寄件者: takumi_chen <takumi_chen@diva.com.tw>
寄件日期: 2026年10月14日星期三 上午 11:53
收件者: qc@chungee.com.tw; '仲鎰工業[業助-徐佩庭'; '仲鎰工業[劉政達]'; '張耀升'; '家燊張'; pack-2@chungee.com.tw
副本: 'kevin_lee 李金龍'; 'Mark_Liang 梁志偉'; 'Jemmy_Hsu 許智銘'; 'KellyChen 程逢誼'; 'cathy_lee 李思佳'; julie_yeh@diva.com.tw; 'Mary_Wang 王彥筑'; 'terry_huang 黃振哲'; 'Tina_Chen 陳美玉'; '張頌聖 Eric_Chang'; 'tyson_chen 陳泰盛'; 'Omega_kuo 郭修榮'; 'Nick_Lin 林益銓'; 'Owen_Chiang'; 'Ferris_Tsai 蔡豐禧'
主旨: RE: 3MDLE3ME020_M4 NUT鎖附異常_仲鎰_2026.10.13---鈺緯進料批退

10/12 貴司交貨3MDLE3ME020 x 500pcs經抽驗發現有異常的情形。

異常內容：M4 NUT鎖附異常_螺絲鎖入深度僅約3~3.5牙。(如下及附件照片)

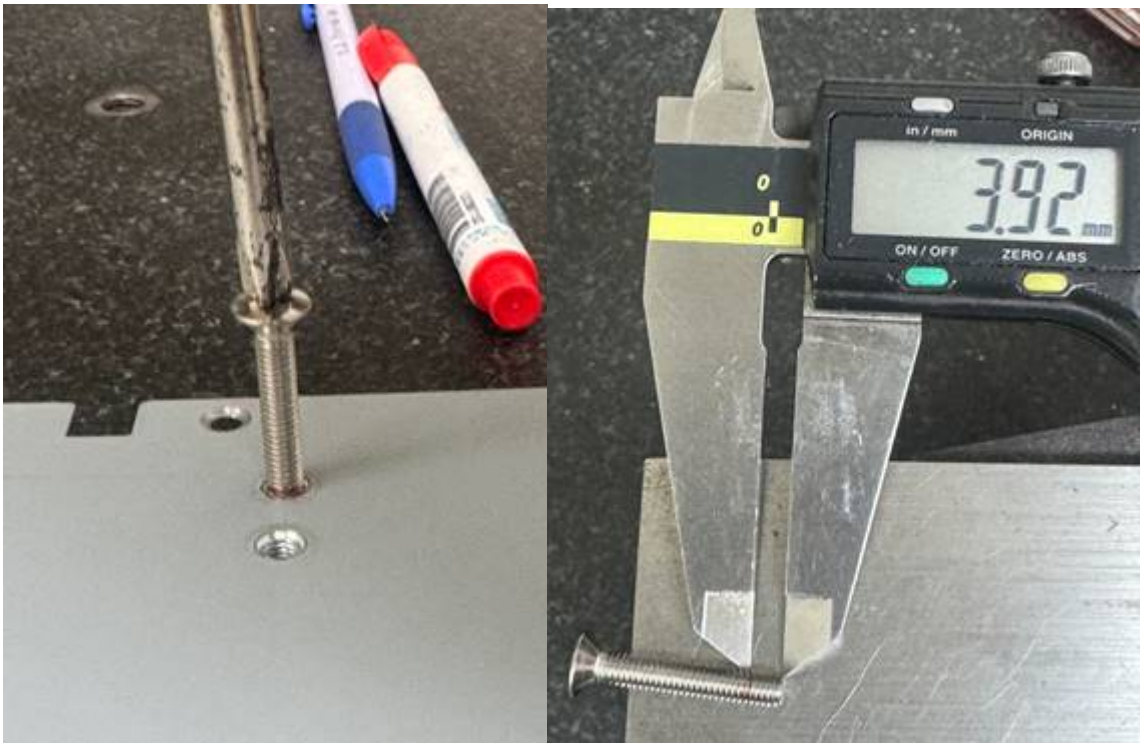
方案1：用螺絲起子鎖附到底，不能轉為止，再螺絲用奇異筆畫出位置，
再用卡尺量測距離，回推牙數，M4*0.7

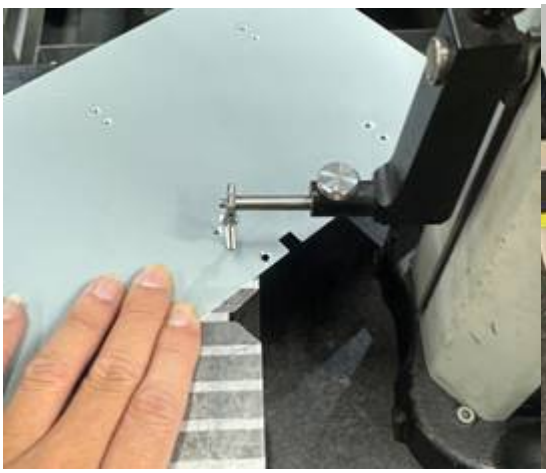
方案2：用螺絲起子鎖附到底，不能轉為止，使用高度規，量測主體-螺絲高點，
得出(總長-螺絲高度) 回推牙數，M4*0.7

No.	Defect description	picture
1	M4 NUT 鎖附異常

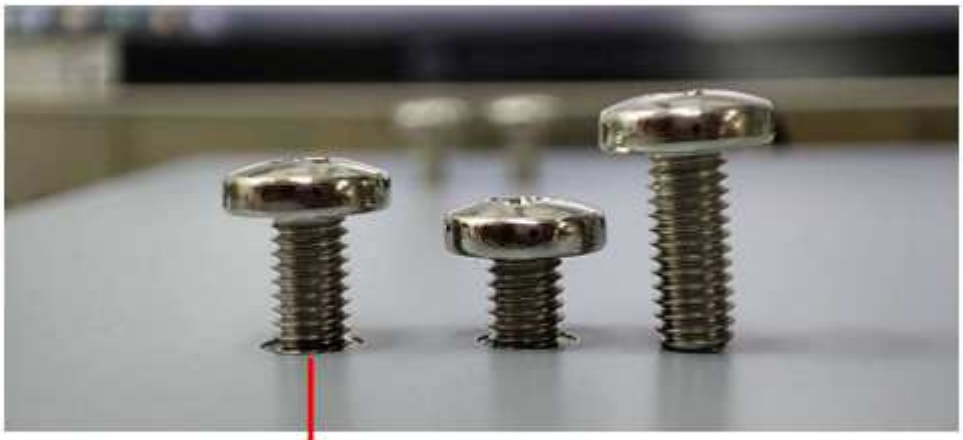
外觀檢驗(記錄不良現象及數量)：		抽樣標準 ：(VL) I		抽樣數：	8
判定： ☐ Accpet ■ Reject					
不良現象	不良數	不良現象	不良數	不良現象	不良數
BOSS破裂	0	卯釘脫落	0	變形	0
生鏽,刮傷	0	脫漆	0	污損	0
M4 NUT鎖附異常	8
